工程指示 / 要求簡箋 ENGINEER INSTRUCTIONS(E.I.)

工程指示編號:	EI- 6565	修改版本:	A
	HK- 26/0		
工程編號:	J 859	工程名稱:	啟德6551
收件人:	生統	發件人:	nero
工程項目:	後裝窗 - 廠用鋁板(背板+偏林箱)	日期:	13/11/2023

美特鋁質有限公司 MIDI Aluminium Fabricator Ltd.				類別		物料號	
				制圖	LRA	2023.04.29	圖號 W15/T2-BB1
修改	-	-		復核	-	-	數量 1
日期	-	-		批准			位置

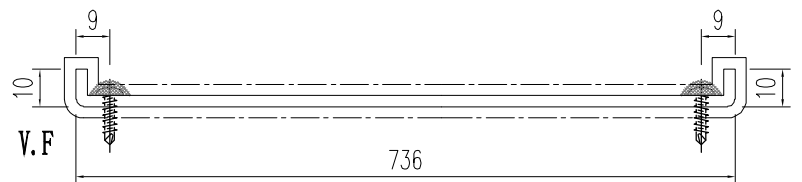
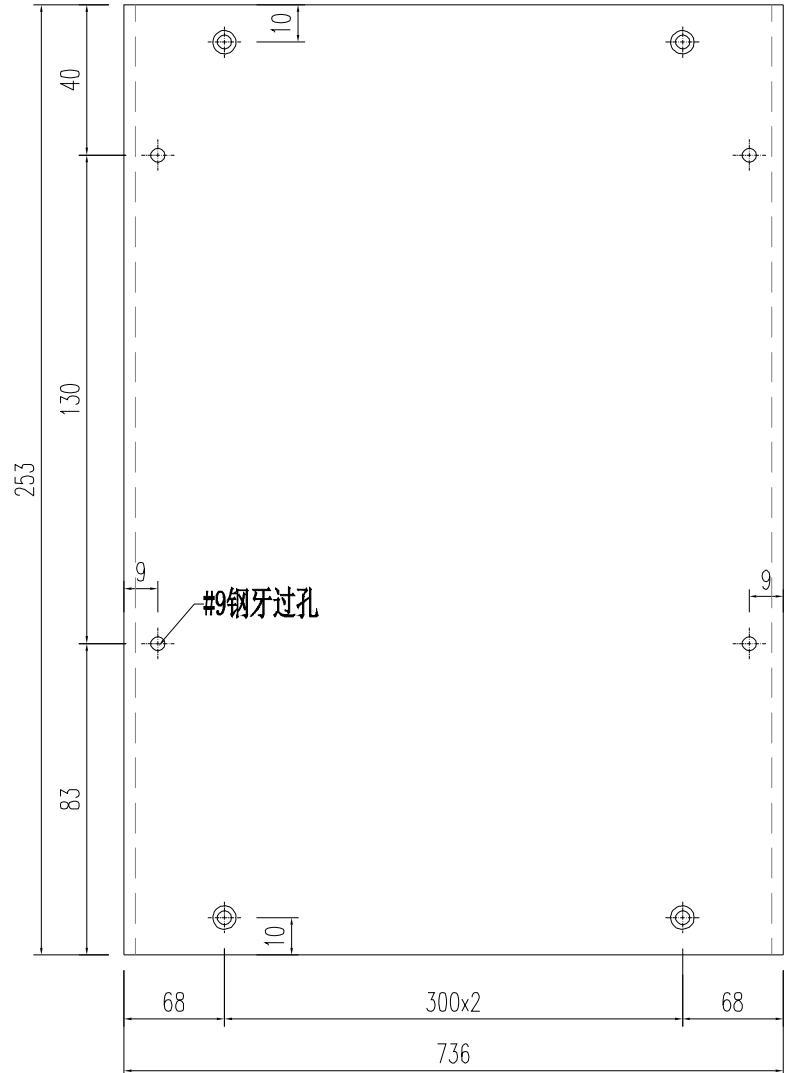
內容: 修改W15-T2百葉背板寬度及高度加工圖 (如舊尺寸已生產加工無法修改, 請按此新加工圖新重新生產加工)  *偏林箱採用圓筒不穿板之做法 *需周圍全焊, 後再打防水膠密封 **鋁板顏色: UCT549706XL-3
完成上列要求日期: 20/11/2023
